改善箇所説明図

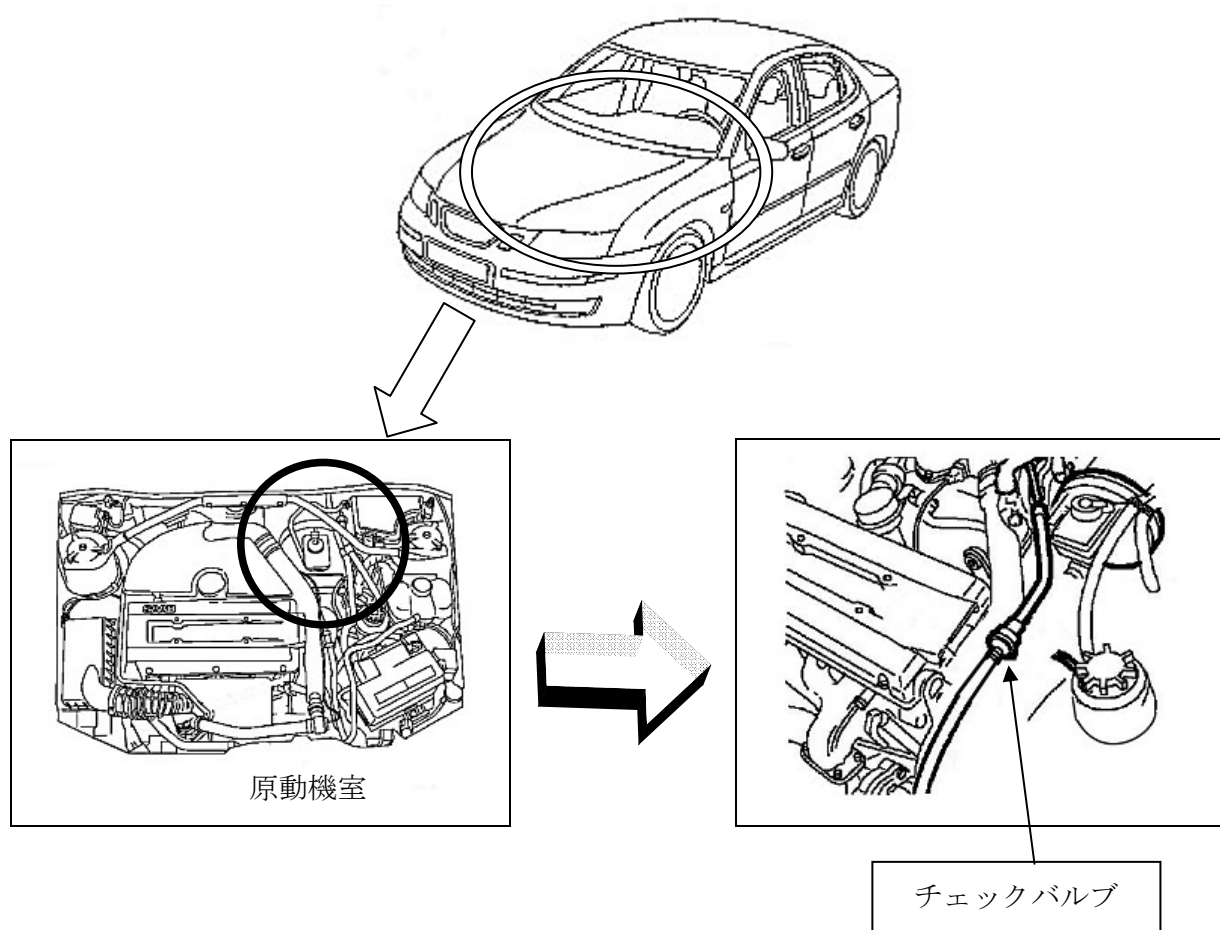
基準不適合発生箇所

制動倍力装置とインテークマニホールド間に装着されているチェックバルブの材質が不適切なため、外気温度が高い条件下で高負荷運転を繰り返すと原動機の温度が上昇し、当該チェックバルブが熱影響により損傷することがある。そのため、そのままの状態で使用を続けると、倍力装置の機能が低下し、最悪の場合、制動力が低下するおそれがある。

＜改善内容＞

全車両、チェックバルブを対策品と交換する。

識別方法：左ストラットタワーに黄色ペイントを塗布。
